**EMERGENZA GAS – INCREMENTO DELLA CAPACITA' DI
RIGASSIFICAZIONE: PROGETTO “FSRU RAVENNA E COLLEGAMENTO
ALLA RETE NAZIONALE GASDOTTI” – OTTIMIZZAZIONI DI PROGETTO**

RICHIESTA DI INTEGRAZIONI

**Procedimento di Variante all'Autorizzazione Unica - Decreto n. 3 del 7
novembre 2022 del Commissario straordinario di Governo della Regione
Emilia-Romagna**

Rif. Prot. CG 17/11/2023.0000119.U. del 17.11.2023

Figura 3.5.F1 – Esempio di bacino galleggiante

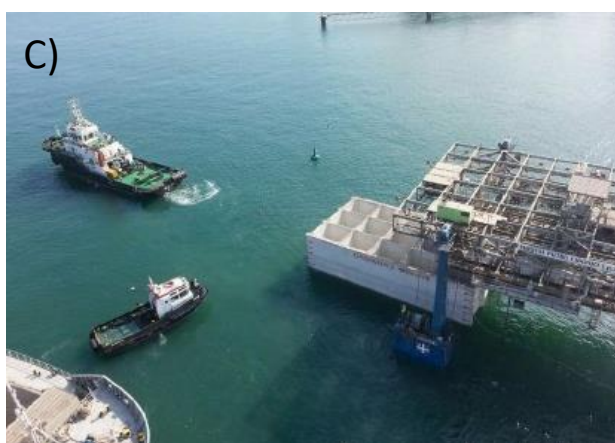
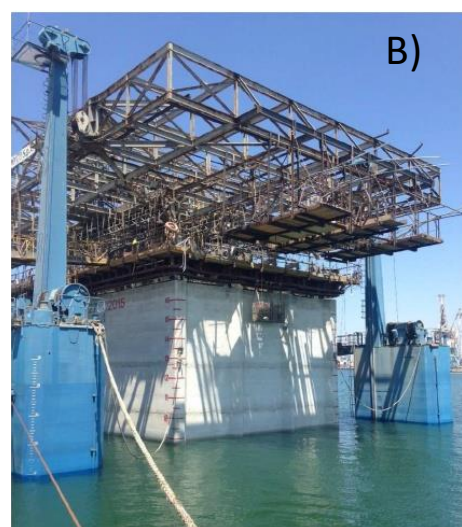
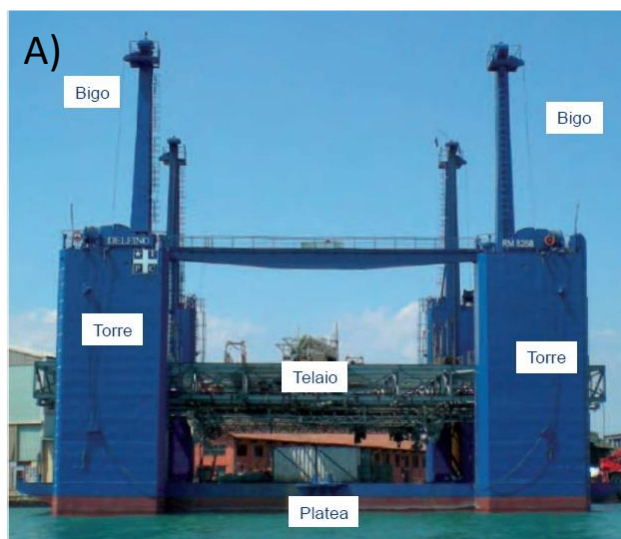
- 2.5** ***Richiesta 5.** Chiarire la modalità di prefabbricazione dei cassoni, rispetto a quanto indicato a pg. 14 della REL-PROG-E-00009, in particolare rispetto ai due periodi di seguito riportati "La prefabbricazione dei cassoni avverrà in aree cantiere dedicate a terra con idoneo sbocco a mare che saranno individuate a cura del futuro Appaltatore dei lavori." [...] "I cassoni verranno prefabbricati in appositi bacini galleggianti ormeggiati a terra nelle aree di cantiere. Il singolo*

I cassoni verranno prefabbricati in appositi bacini galleggianti.

Si riporta a titolo di esempio nella seguente figura (rif. Figura 3.5.F1) un bacino galleggiante durante le principali fasi realizzative di un cassone, ovvero:

- bacino galleggiante ormeggiato ad una banchina prima della realizzazione del cassone (Figura 3.5.F1, immagine A);
- bacino galleggiante durante la realizzazione del cassone (Figura 3.5.F1, immagine B);
- bacino galleggiante durante la fase di varo e rimorchio del cassone (Figura 3.5.F1, immagine C).

Figura 3.7.F1- Sorgenti sismogenetiche contenute nella nuova versione del “Database of Potential Sources for Earthquakes larger than M 5.5 in Italy” per l’area in oggetto (scala grafica).

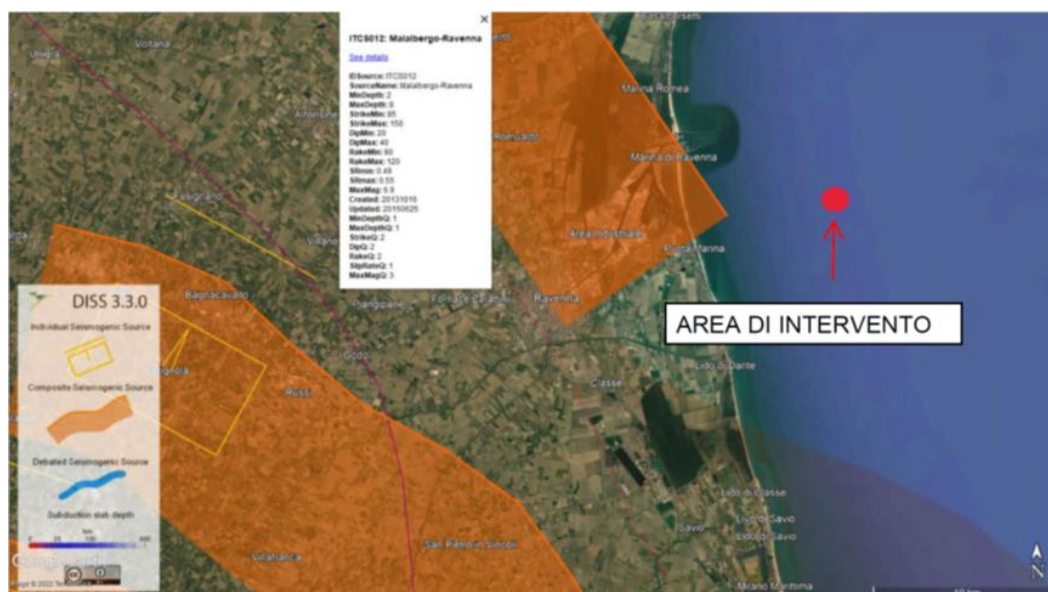
- 2.7** **Richiesta 7.** *Relativamente agli aspetti correlati alla pericolosità e al rischio sismico, si ricorda che il progetto autorizzato con Decreto del Commissario n.3 del 7/11/2022 prevede con le condizioni ambientali n.2 e n.3 specifiche verifiche e analisi sismiche per la sicurezza delle opere da ottemperare nella fase di progettazione esecutiva. Si chiede conferma se anche le ottimizzazioni progettuali proposte, e in particolare quelle relative alla diga frangiflutti, rispetteranno le medesime condizioni e prestazioni in tema di verifiche, analisi e validazioni finalizzate alla riduzione del rischio e della pericolosità sismica.*

Dall'esame del Database, il territorio di Ravenna è sotteso dalla sorgente sismogenetica composita "Malalbergo-Ravenna" (ITCS012).
